Enquête Publique du Projet Eolien de Santigny

du 8 septembre 2020 au 9 octobre 2020

Document d'information de la part de :

Planche 2 - Zone d'implantation du parc éolien et positions des points de mesures

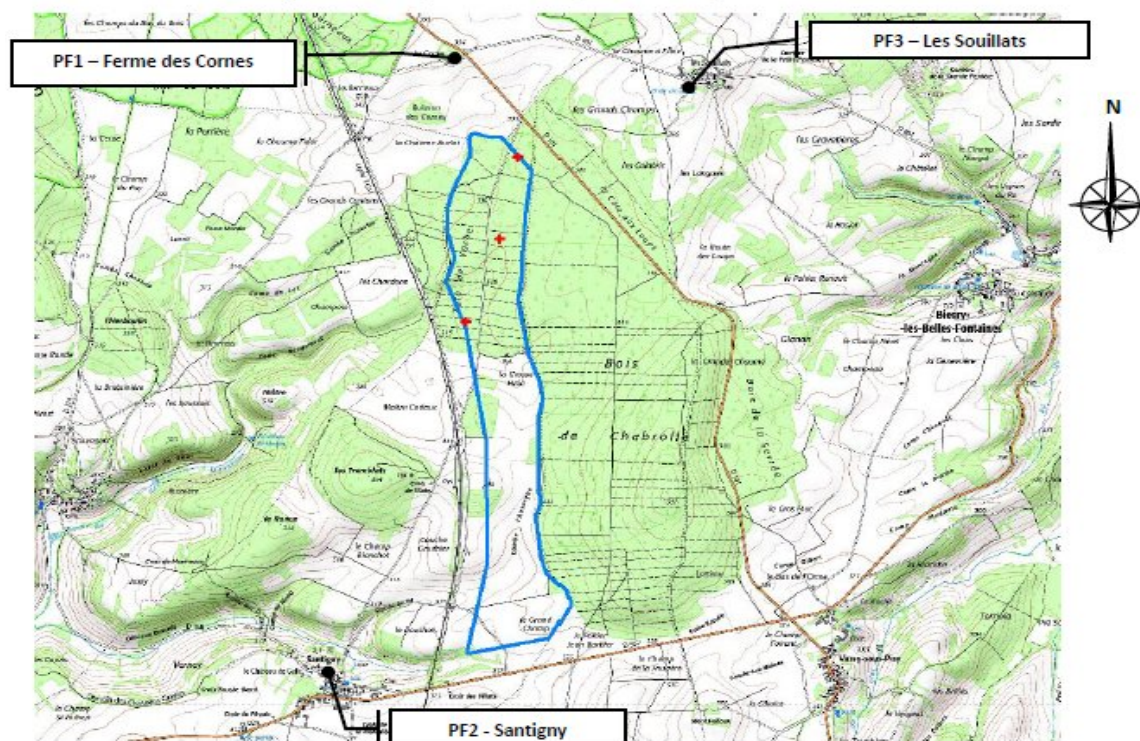
PROJET SANTIGNY = IMPACTS - SOUILLATS-BIERRY-MARMEAUX

Carte 6. Inventaires 2016, localisation des oiseaux nicheurs menacés en France et/ou en Bourgogne, toutes périodes (sauf hivernale).

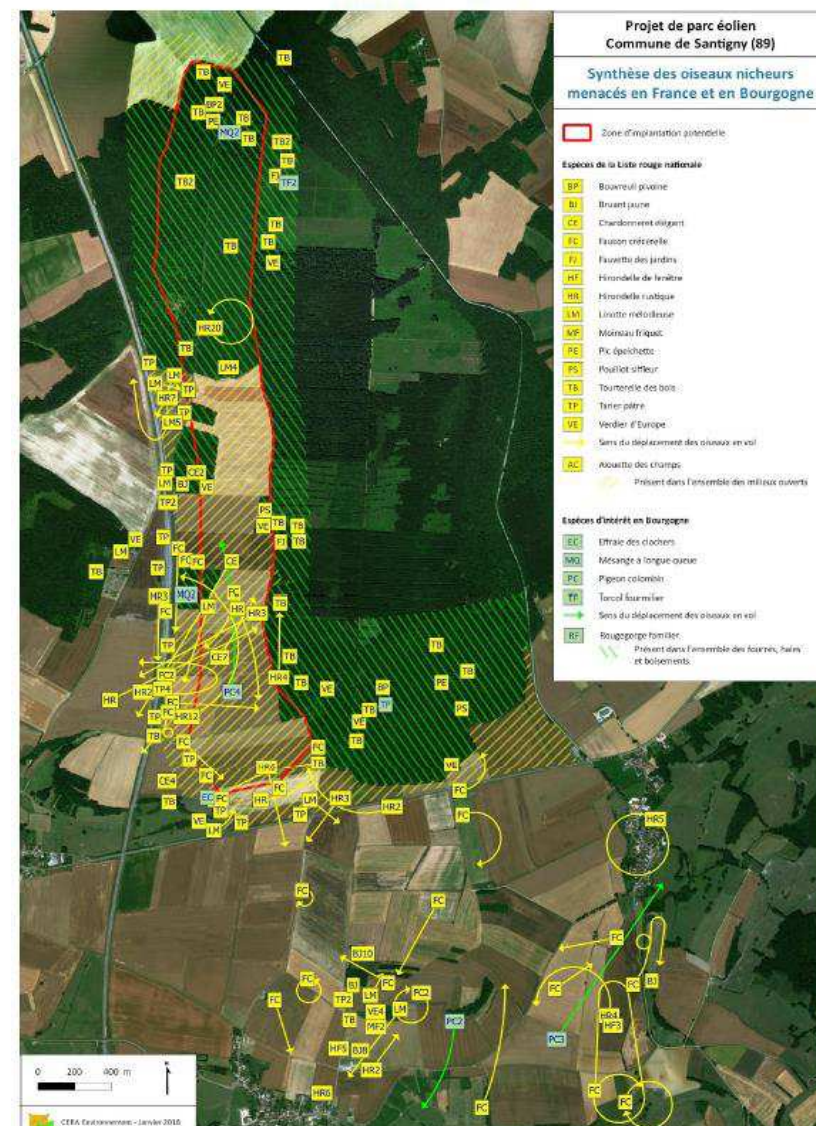
SANTIGNY = IMPACTS PREVISIBLES / AVIFAUNE

Cigogne noire 1 Milan Royal 2 (43 en migration pré-nuptiale)

Aigle Botté = 1 (15 espèces vulnérables menacées)

Attention : avec 43 nids autour de la Zone d'Implantation Potentielle de SANTIGNY , ce type d'accident répétitif n'est pas exclu.

SCOT de l'AVALLONNAIS

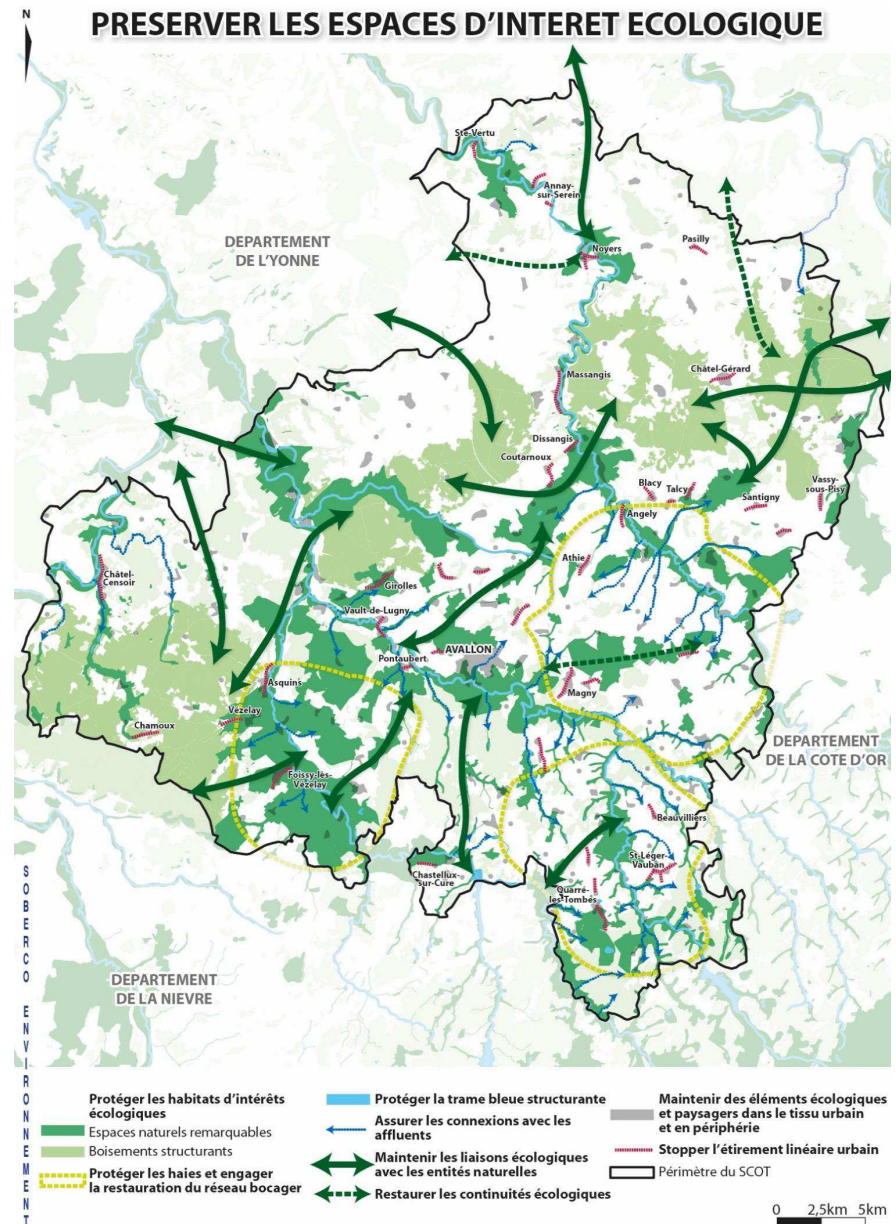
**NON PRISE EN COMPTE DU SCOT DE
L'AVALLONNAIS par ABOWIND et surtout de
ses cartes avec indications de protections
écologiques.**

Préserver les espaces écologiques

Bierry !!!
